Zeitschrift: **Bauen + Wohnen = Construction + habitation = Building + home : internationale Zeitschrift**

Das Wettbewerbsprogramm und die leidige Erweiterung,

am Beispiel des Wettbewerbs für eine Schule in Neckartenzlingen

1
Modellfoto 1. Preis.
Architektenpartnerschaft Hans-Georg Brunnert, Hasso Mory, Wolfgang Osterwalder, Manfred Vielmo, Stuttgart

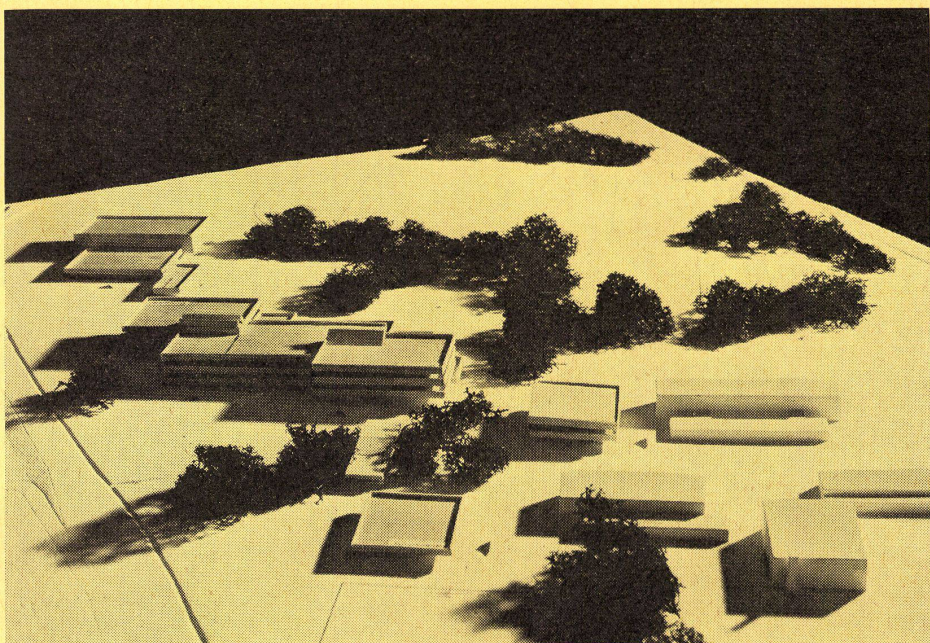
- 1.1 Leitgedanken
Zusammenfassung zur Gesamtschule.
Für Einzelbauten offenes System.
- 1.2 Gruppierung
Trotz geringer Höhenentwicklung konzentrierte Gesamtanlage von angenehmer Klarheit.
- 1.3 Erschließung
Entspricht dem Gedanken der Gesamtschule.
- 1.4 Freiflächen
Zusammenhängend, funktionell richtig gegliedert.

- 2.1 Zugänge
Klar auf die Gesamterschließung bezogen.
- 2.2 Räumlich-organisatorisches System
Sehr gute Lage aller gemeinsamen Einrichtungen beider Schulen. Einfache gradlinige Organisation der Realschule, Treppe im 1. Bauabschnitt schwer auffindbar. Klassen am Innenhof zu beanstanden. Im Fachklassentrakt steigendes Gestühl räumlich nicht nachgewiesen. Raumform der Werkräume nicht verständlich.
- 2.3 Pädagogische Forderungen
Erfüllbar.
- 2.4 Hygienische Belange (DIN 18031)
Erfüllt.
- 2.5 Programmerfüllung
Gegeben.
- 2.6 Konstruktion
Problemlos.
- 2.7 Architektur
So weit ablesbar einfach und klar, stimmt nicht überall mit der Konstruktion überein.
- 2.8 Wirtschaftlichkeit
16 900 m³ – im unteren Bereich.

- 3.1 Gymnasium
- 3.11 Beziehung zum 1. Bauabschnitt
Gut, siehe 2.2.
- 3.12 Organisation
Soweit erkennbar gut, Anbau an Handarbeit nicht möglich.
- 3.13 Durchführbarkeit
Ohne zu große Störungen gegeben.
- 3.2 Erweiterung der Schulen
Als Teil des Systems nachgewiesen.
- 3.3 Turnhalle
Liegt zu weit vom Spielplatz.
- 3.4 Sportanlagen
Gut siehe 3.3.
- Schwimmbad – Freiflächen zu klein.

Geringe Höhe, klares System, Integration von Realschule und Gymnasium sowie geplante Erweiterungsmöglichkeiten werden anerkannt.

2. Preis.
10 Grundriß Erdgeschoß, Schnitt und Ansichten 1:1000.

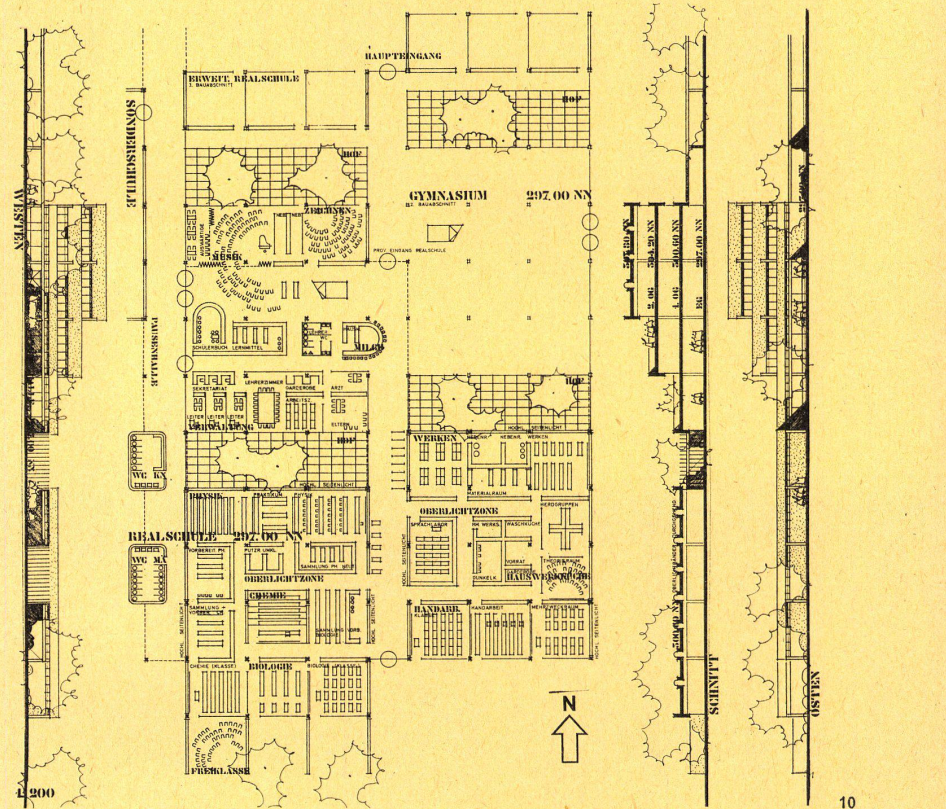
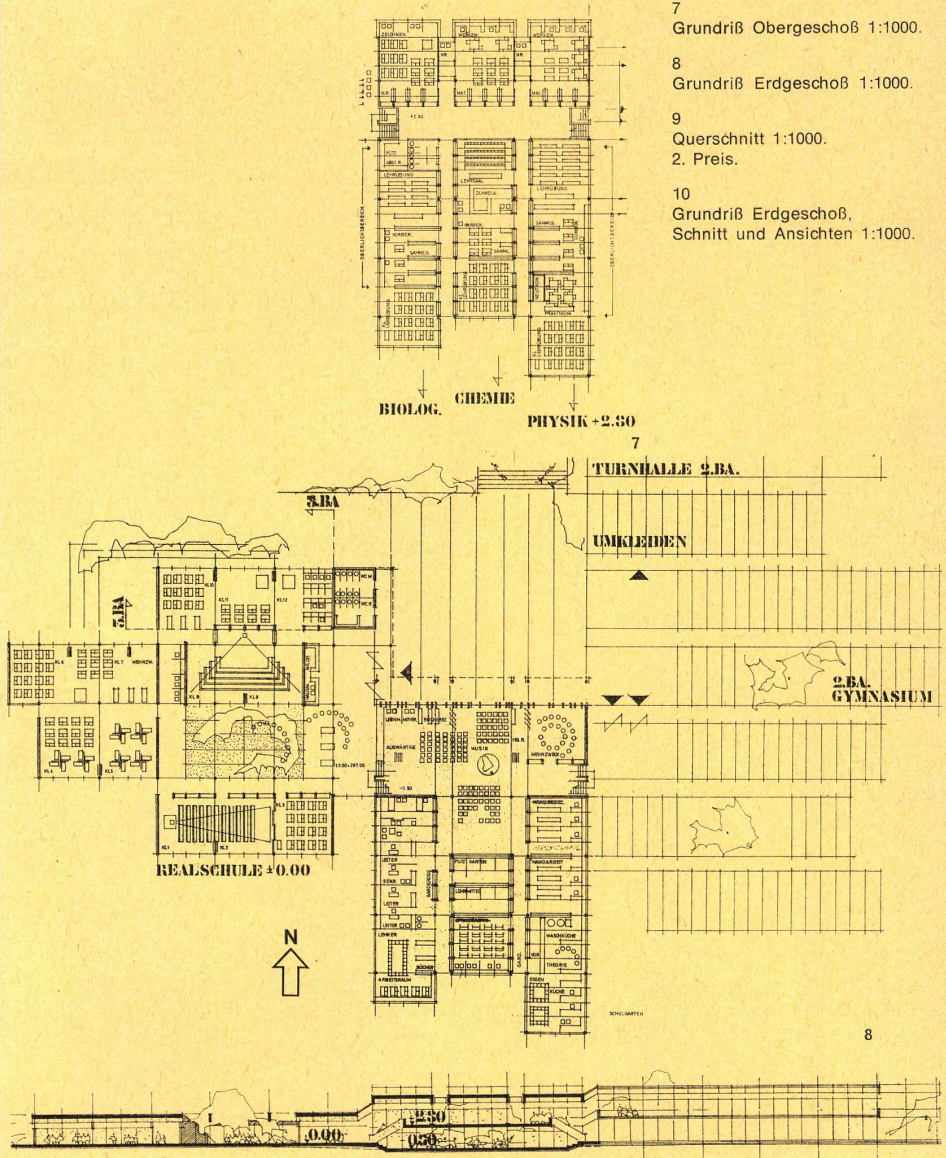
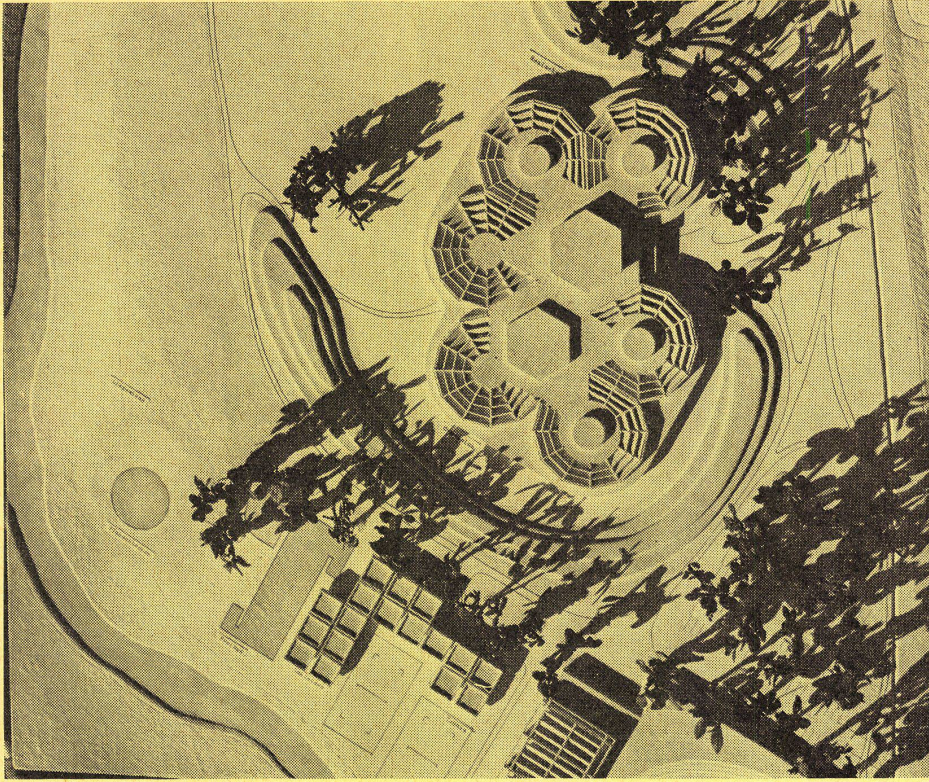
- 1. Gesamtplanung
- 1.1 Leitgedanken
Gesamtschulanlage in geschlossener Form. Sehr systembezogener Aufbau.
- 1.2 Gruppierung
Klare Trennung von Schulkomplex und Freiräume. Gute Ordnung der ganzen Gruppe durch integriertes Schul- und Konstruktionsprinzip erreicht.
- 1.3 Erschließung
Gut.
- 1.4 Freiflächen
Zusammenhängend und nach Funktionen gut geordnet.

- 2.1 Zugänge
Gut, im zweiten Bauabschnitt durch Halle beeinträchtigt (gleichzeitig Zugang Turnhalle).
- 2.2 Räumlich-organisatorisches System
Nord-Süd-Anbausystem mit zentraler Hauptverteilung ergibt klare räumlich-funktionelle Zusammenhänge für beide Bauabschnitte. Dreigeschossiger Aufbau im Stammklassentrakt bewältigt. Fachklassentrakt gut organisiert, jedoch weitläufiges Flursystem, WC-Anlagen zu weit entfernt.
- 2.3 Pädagogische Forderungen
Durch Mehrgeschossigkeit im Klassentrakt und Lage der Treppe nur beschränkt zu erfüllen.
- 2.4 Hygienische Belange (DIN 18031)
Erfüllt.
- 2.5 Programmerfüllung
Erfüllt.

2.6 Konstruktion
Klar ausgewiesen.

2.7 Architektur
Ist eindeutig vom gewählten System geprägt.

2.8 Wirtschaftlichkeit
17 139 m³ – unterer Bereich.

Anbau führt vermutlich zu Störungen des laufenden Betriebs.

3. Abschnitt möglich. Sonderschule stört das System. Erweiterung der Hauptschule setzt erheblichen Umbau voraus.

Besser zum Gymnasium als zur Realschule gelegen.

Im ganzen günstig, Hartplatz abseitig, Tennisplätze zu nahe am Schulbetrieb.

Versuch der Konzentration und der systematischen Verwirklichung der Aufgabe werden anerkannt.

14
Schema zur Darstellung der Konstruktion und der Orientierung der Sheds.

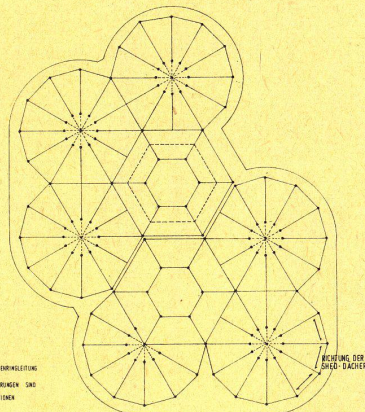
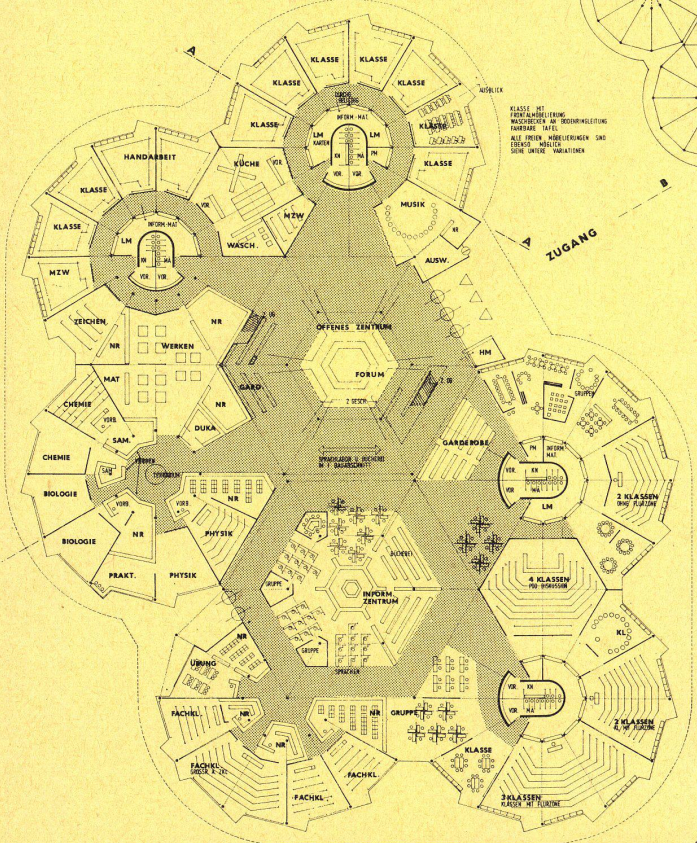
Die radiale Anordnung mit den segmentartigen Räumen läßt kaum Veränderungen zu. Fachklassen so verschiedener Art wie »Chemie« und »Zeichnen« müssen in dieselbe Grundrißform gepreßt werden. Viele Räume sind dem Zwang des Systems folgend ungünstig zugeschnitten. Die Probleme des Sheds in allen Himmelsrichtungen sind mit den Vorschlägen des Verfassers kaum zu lösen.

Die Belichtung der Verkehrsräume ist nicht ersichtlich. Der Sinn des großen umlaufenden Vordachs ist nur im Eingangsbereich deutlich.

Der zweite Bauabschnitt muß in großer, damit störender Kontaktfläche zum ersten Bauabschnitt und zwangsläufig in der vorgegebenen Form (frühestens in 7 Jahren!) gebaut werden.

Zusammengefaßt wird die Tauglichkeit des Systems bezweifelt, insbesondere gemessen an der Totalität seines Anspruchs.
